Modulo per la presentazione delle osservazioni per i piani/programmi/progetti sottoposti a procedimenti di valutazione ambientale di competenza statale

ID: Codice procedura (ID_VIP/ID_MATTM):10844

Impianto per la produzione di energia elettrica da fonte eolica, costituito da 6 aerogeneratori della potenza complessiva di 37,2 MW, un sistema di accumulo da 25 MW e relative opere connesse in località "Rempillo" nel comune di Pitigliano (GR).

TESTO DELLE OSSERVAZIONI

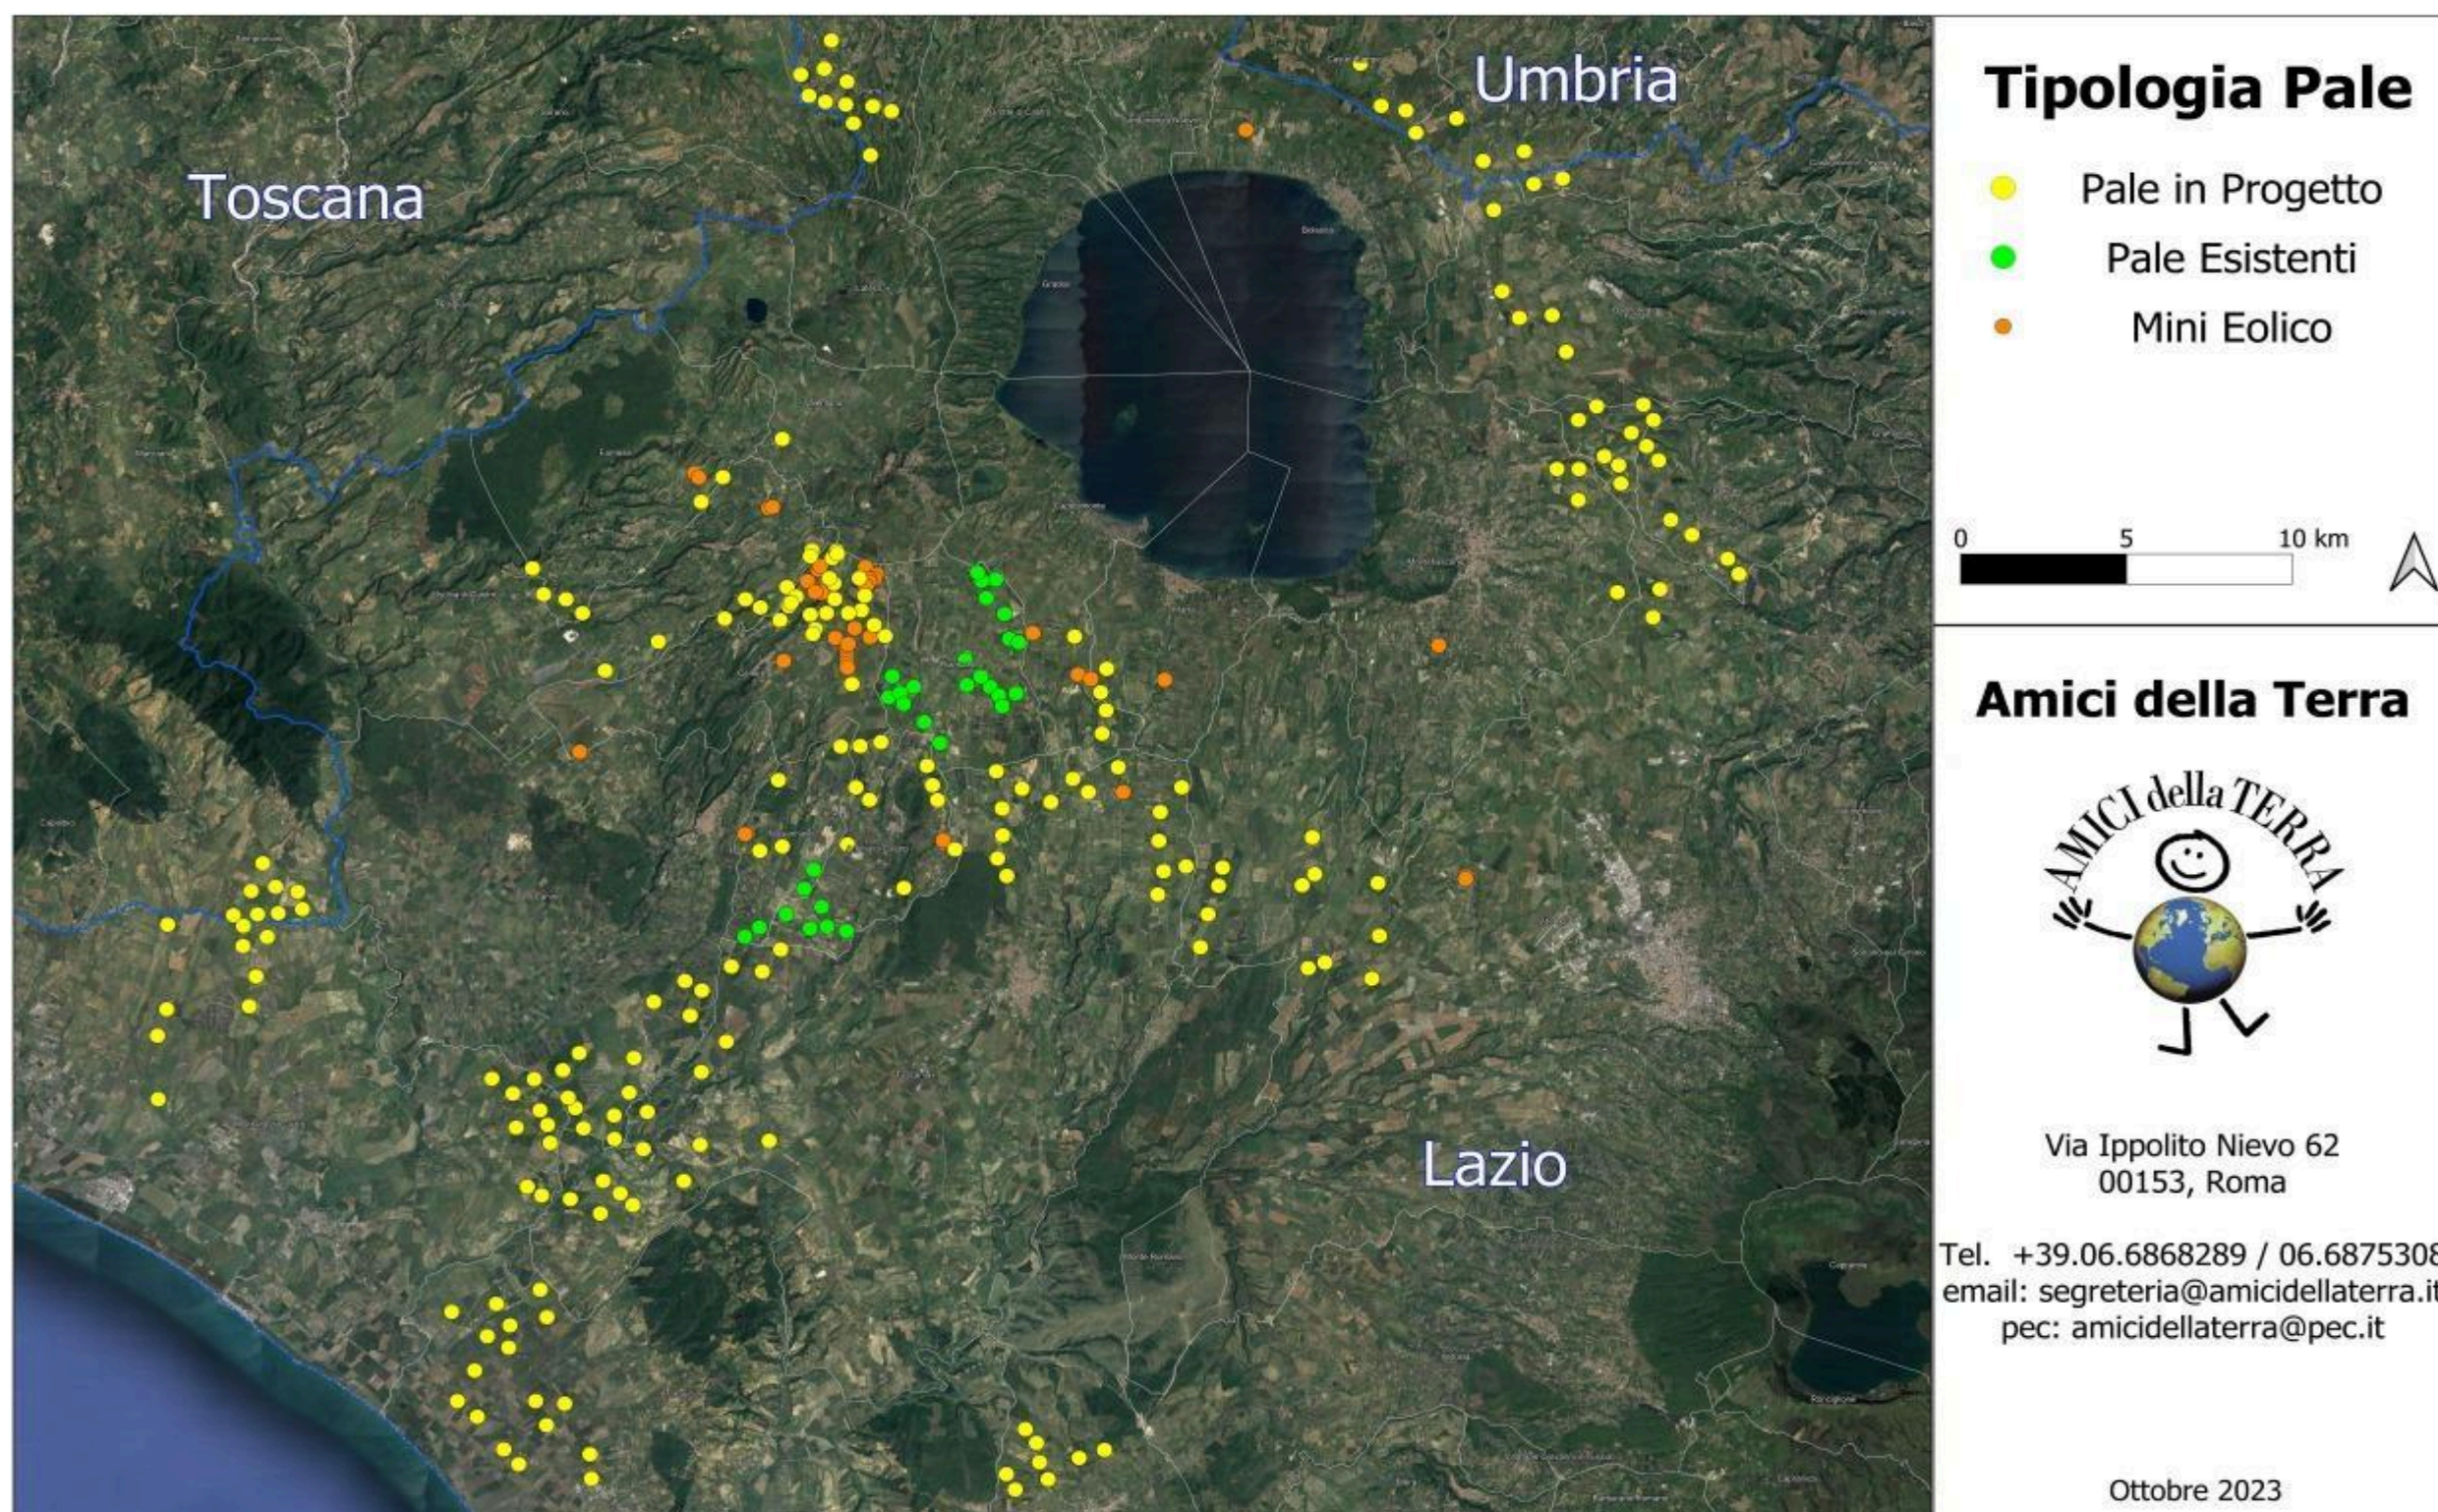
Inoltre, la zona in cui insisterebbe l’impianto eolico industriale Rempillo è compresa nelle fasce di rispetto di 3 km di diversi beni archeologici tutelati dalla parte II del Codice dei Beni Culturali (vedi Allegato, immagine n. 3). Inoltre le pale P04 e P05 ricadono all’interno di un’area archeologica che la Proponente vorrebbe cancellare per il semplice fatto che non è riportata nel documento regionale ma nel documento provinciale come meglio dettagliato nell’Osservazione n. 5. Alla luce di quanto documentato appare chiaro quindi che la collocazione dell’impianto non ha tenuto conto alcuno dei vincoli dell’area nella quale è stato progettato e l’inserimento dell’impianto eolico nel paesaggio e sul territorio non è corretto (Allegato IV delle Linee guida nazionali di cui al D.M dello Sviluppo economico del 10.09.2010).

In sintesi, visti l’art. 20 comma 8 lettera c) quater del D.Lgs n 199/2021 e le Linee guida nazionali appena citate, considerato l’enorme impatto dell’impianto eolico industriale denominato “Rempillo” sulla zona paesaggistica di notevole interesse pubblico ben individuata nelle immagini n.1 e n. 2 e sui Beni Culturali evidenziati nell’ immagine n. 3 dell’Allegato alle presenti Osservazioni, per la collocazione delle pale P04 e P05 direttamente all’interno del perimetro di un’area archeologica e per gli impatti anche sull’area intermedia e vasta dei pregiati territori laziali della Tuscia settentrionale e in particolare di quelli del pitiglianese ricco di emergenze agricole, naturalistiche, storiche e archeologiche del periodo etrusco ma non solo, si chiede che venga negata l’autorizzazione all’ insediamento dell’impianto eolico denominato “Rempillo”.

Immagine n. 4 Situazione di saturazione da impianti FER nella provincia di Viterbo. Non sono riportati gli impianti fotovoltaici e agrivoltaici che hanno inciso per buona parte nel cumulo di impianti FER per superare già nel 2023 gli obiettivi del PNIEC assegnati alla Regione Lazio per il 20230.

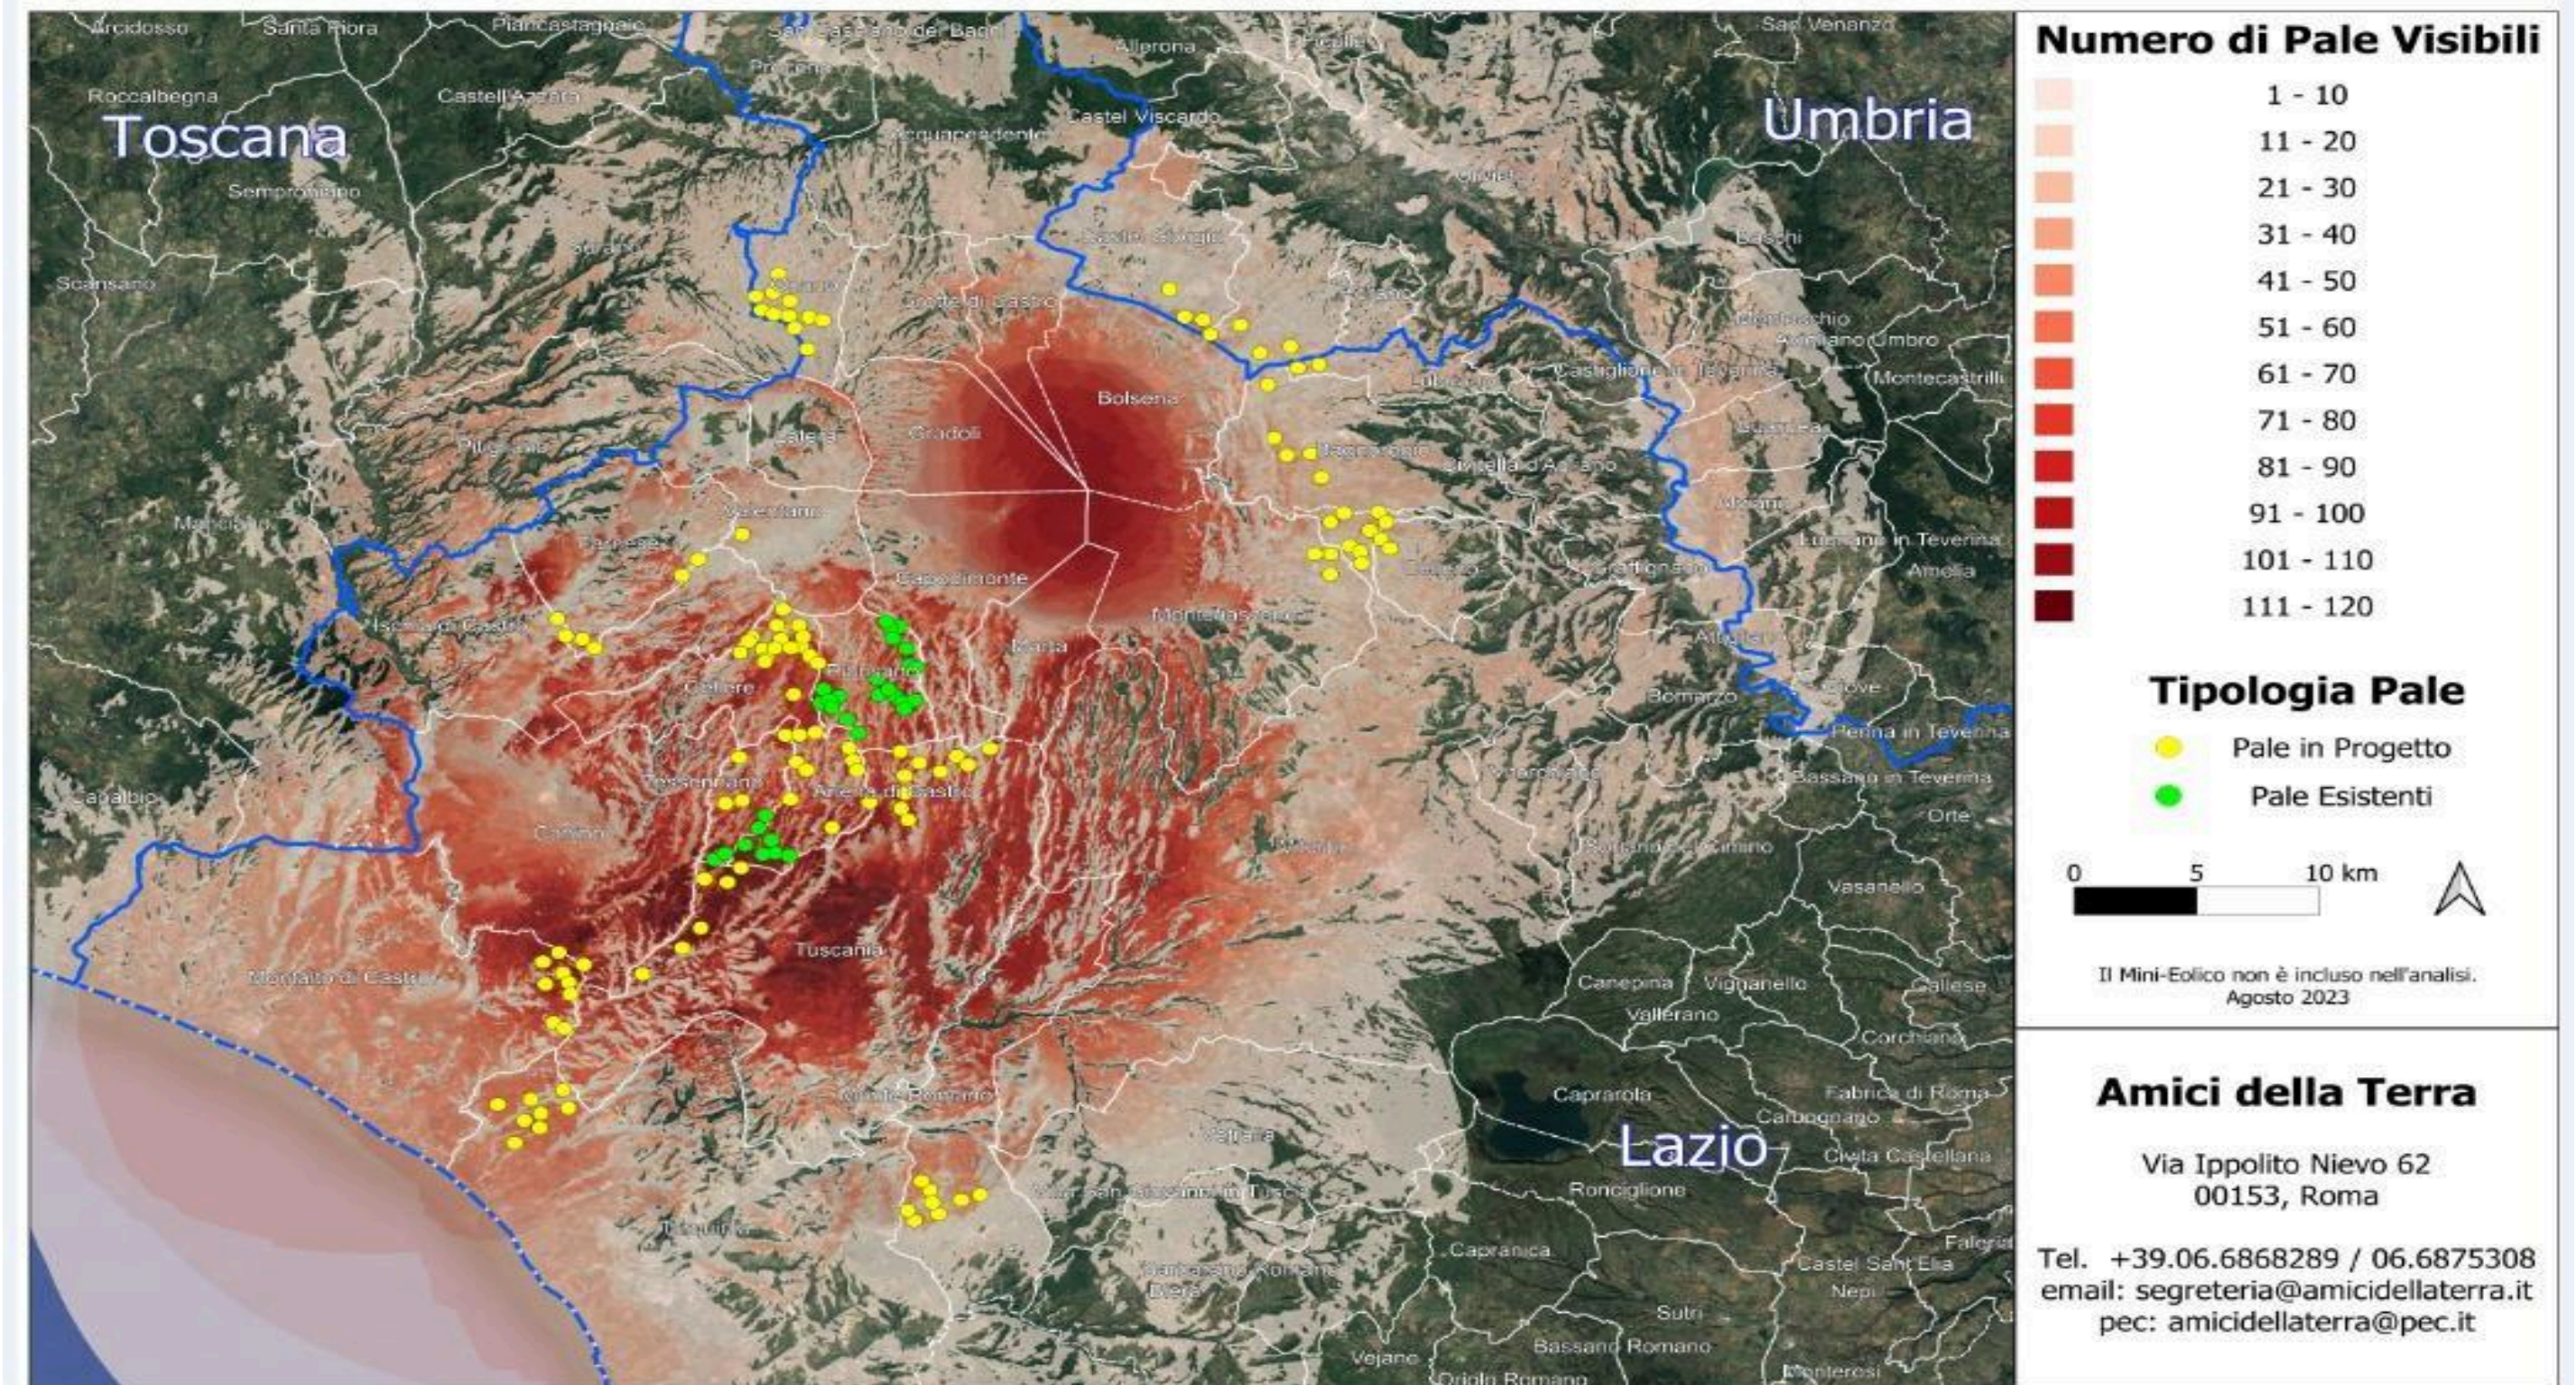
nn. 1 e 2 e crea anche degli impatti negativi anche sui beni naturalistici come verrà dettagliato nell'Osservazione n. 4. Inoltre andrebbe a sommarsi al già enorme cumulo di impianti eolici e fotovoltaici e geotermici che già creano una elevata criticità ambientale nella provincia di Viterbo e interferiscono anche con il territorio toscano come si può vedere dalle immagini nn. 4 e 5 dell'Allegato n. 1.
